第 4 回 清洲橋通り南 道路整備沿道協議会

千代田区環境まちづくり部道路公園課

▶ 清洲橋通り（靖国通り以南）の道路整備について

東神田バス停(都立一橋高校前)

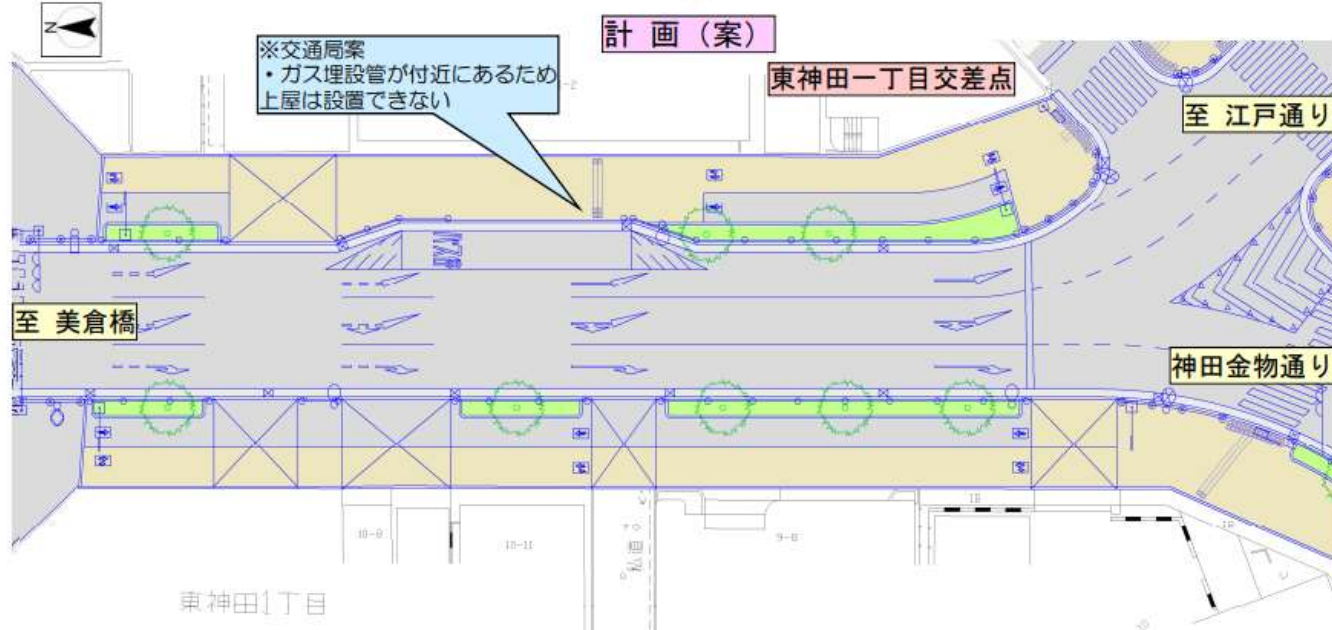
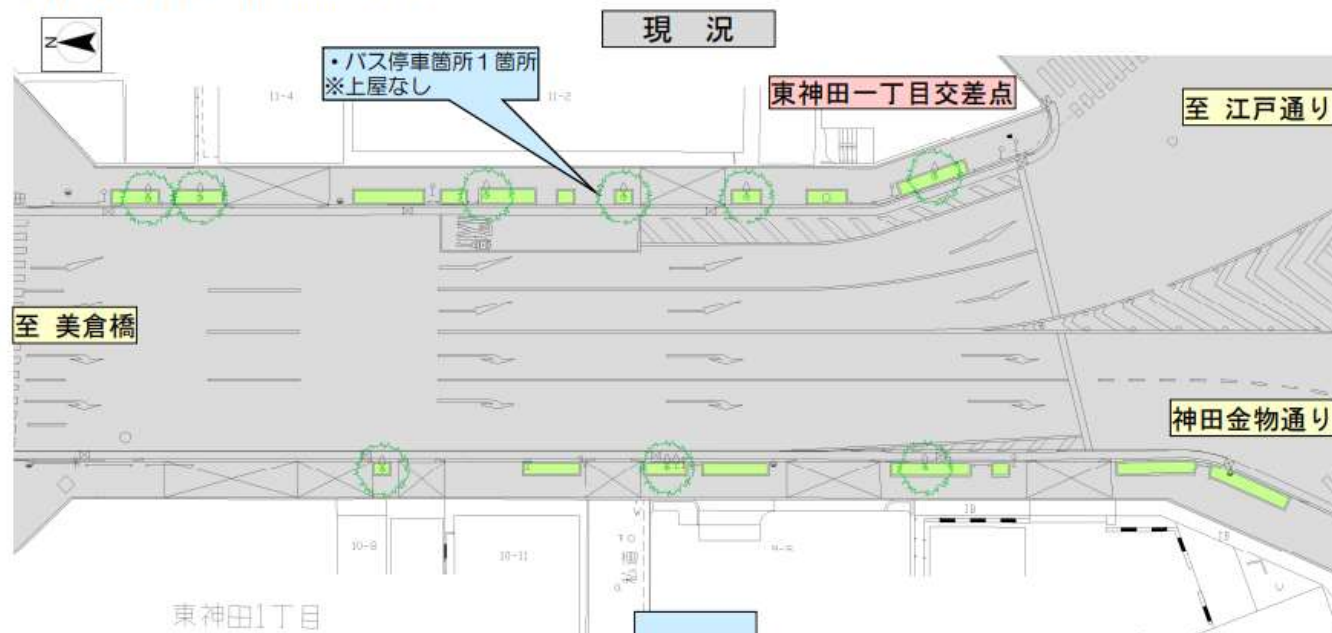
【前回協議会でのご意見】

- ・バス停上屋は、3箇所も不要。
- ・1箇所あれば十分ではないか。

【東京都交通局 回答】

バス利用者より上屋を可能な限り設置して欲しいとの要望により、3箇所設置を希望している。
